**Avis délibéré de la mission régionale d'autorité environnementale
sur le réaménagement des secteurs Gettiers et de la Taverne -
remplacement du télésiège de la Taverne, porté par la commune
du Grand-Bornand (74)**

Avis n° 2023-ARA-AP-1555

Avis délibéré le 29 août 2023

Figure 2 : Localisation de la situation actuelle et des projets de 2018 et de 2023 (source dossier)

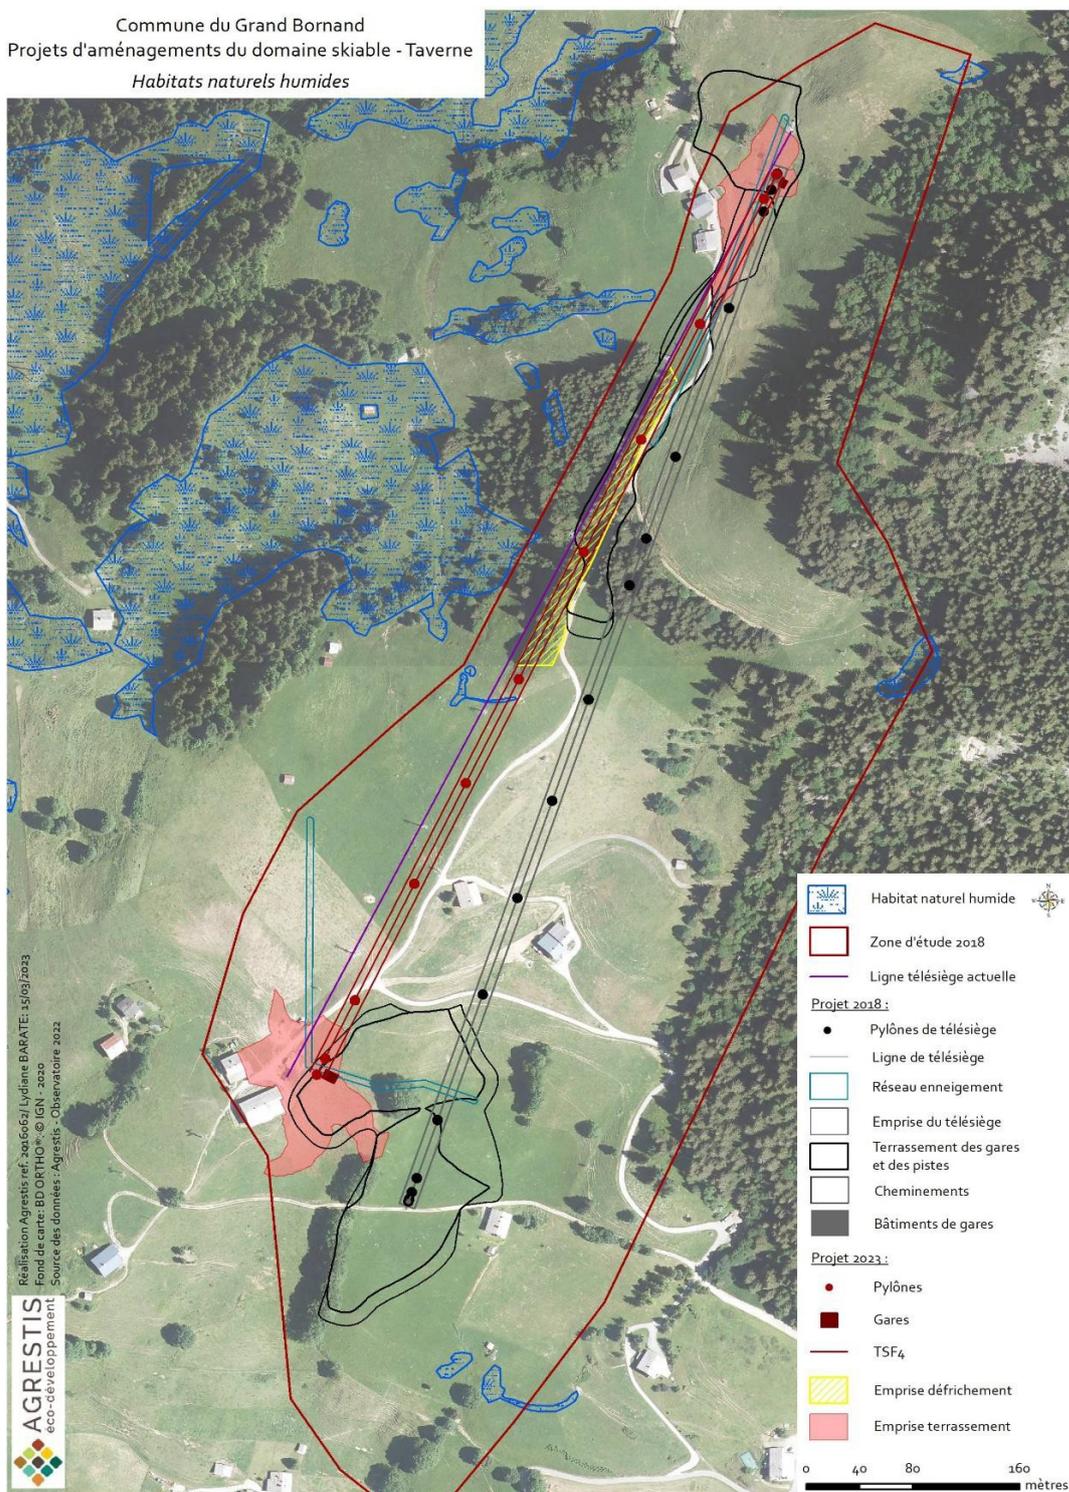
Les composantes du nouveau télésiège ne proviendront plus qu'en partie de la récupération d'éléments du télésiège fixe 4 places des Gettiers démonté en 2019. Le tracé du nouveau télésiège est très proche de l'actuel télésiège, contrairement au projet de 2018 (Cf. figure 2).
